BALAYAGE PVI POUR ESSAI

Rectificatif n°1 du 11/2015

Poste 58 - FONTAINE-LE-COMTE

SEA - PVI - 566 104 - SP\_26

SCHEMA D'IMPLANTATION du poteau béton 10m en amont du signal C3,4

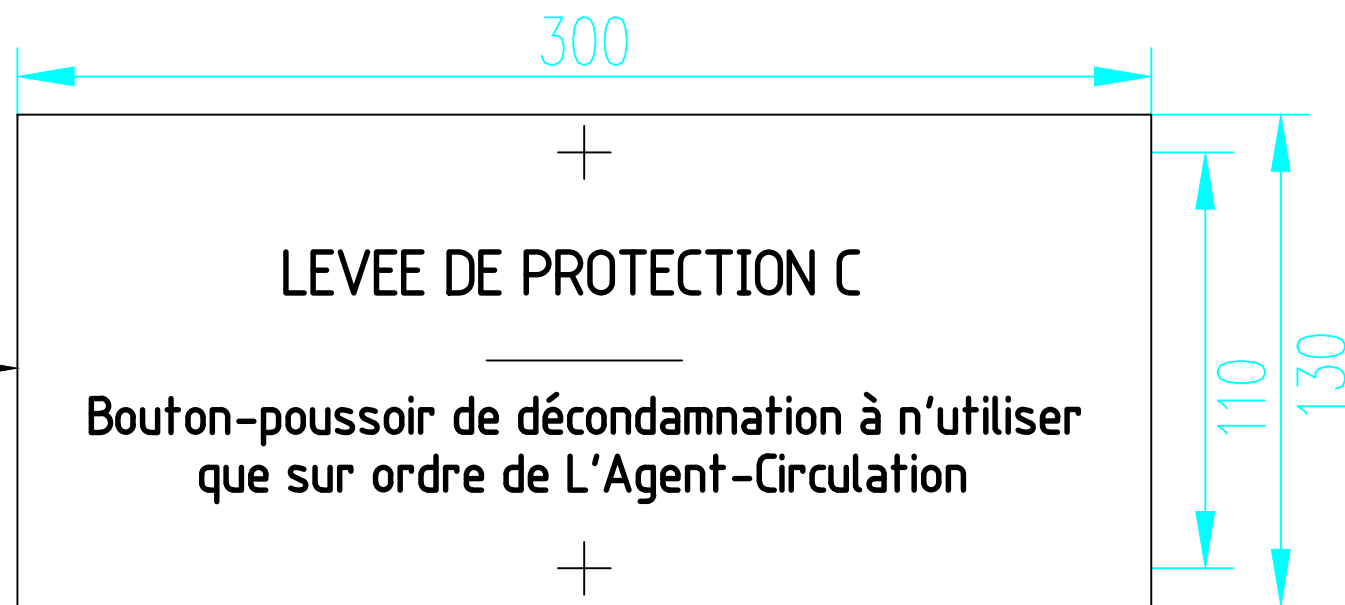
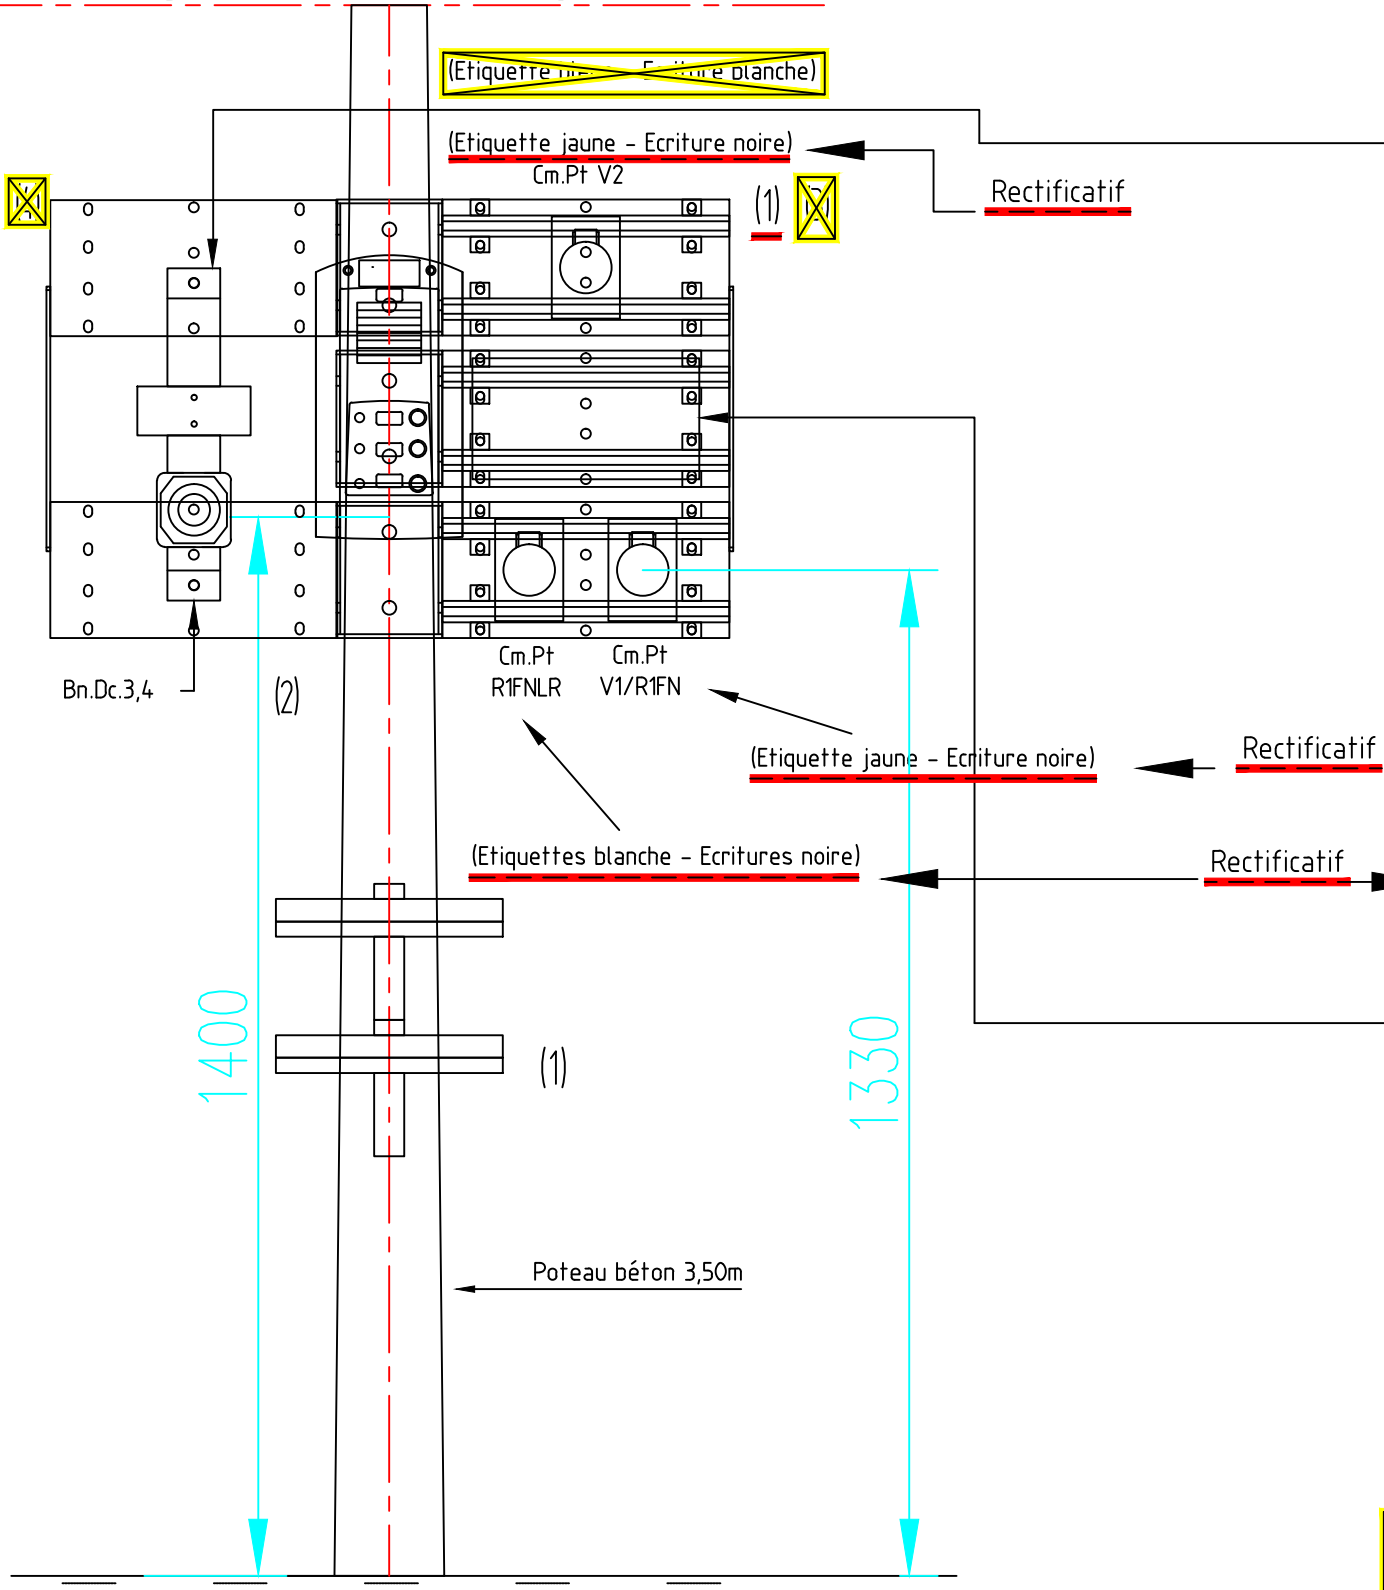
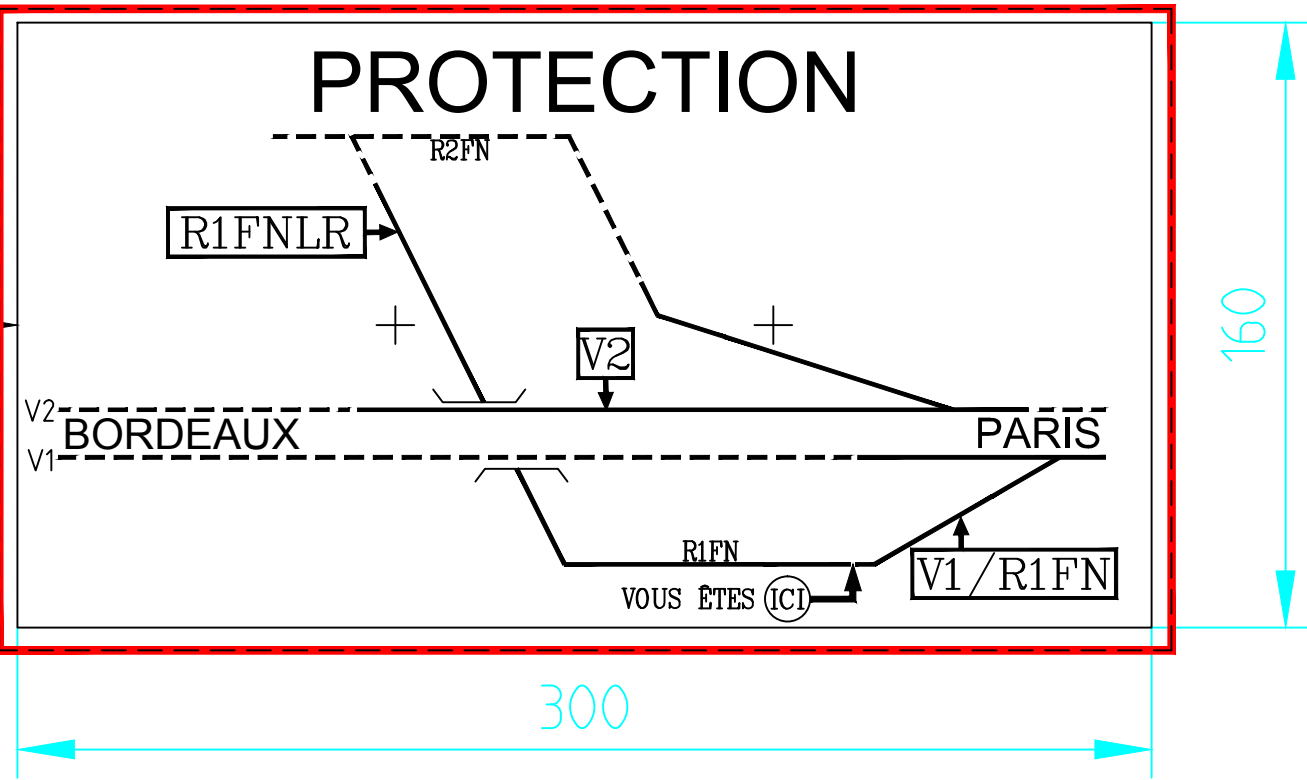
Visibilité / Mirlitons		Implantation	Indications	Joins bloqueurs	Emplacement du téléphone	
Visibilité continue : discontinue :		Le signal est implanté à 18m en amont de: Joint bloqueur: (Km 3,431) 3,452      3,449			Sur poteau béton 10 m en amont du signal	
Rep	Type, support, montage	Nombre et type de lampes		Gril. J/N	Observations	
-1	LUM écran C - mât LeHD	Feux: 7,2v-15w / Oe: 8v-3w		COV/Non	mât LeHD: massif n°3 + gabarit d'ancrage G2 mât Tab Fix N: massif n°14 + gabarit d'ancrage G5 (1) plaque d'identification Nf (VZA 17156/185) (2) plaque de repérage (VZA 17156/150) (3) Dessin caisson: VZS 17161/303 et dessin voyant: VZA 17161/330 Cm 160      Rectificatif	
-2	CF (type B) - mât Tab fixe N	4lps 8v-3w ANLD		Non/Non		
-3						
-4						
-5						
-6
